Nuevo tornillo - Polea tensora 531 0278 30

Modelo: Transporter T4

Motor: 2.5 Gasolina

Situación 12.2007
INA 0016

Fig. 3: Tornillo INA

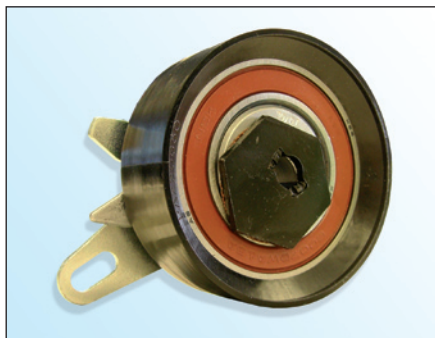
En el marco del desarrollo continuo de nuestros productos y de la seguridad de la calidad INA suministra con la polea tensora 531 0278 30 un nuevo tornillo (fig. 3).

Características:

- Cabeza de tornillo plana con Torx
- Cabeza de tornillo Ø 18,5 mm
- Clase de resistencia 10.9
- Seguro del tornillo en la rosca
- Con retención de par

INA recomienda cambiar el tornillo original (fig. 2) por el tornillo suministrado.

Par de apriete: 20 ± 1,5 Nm
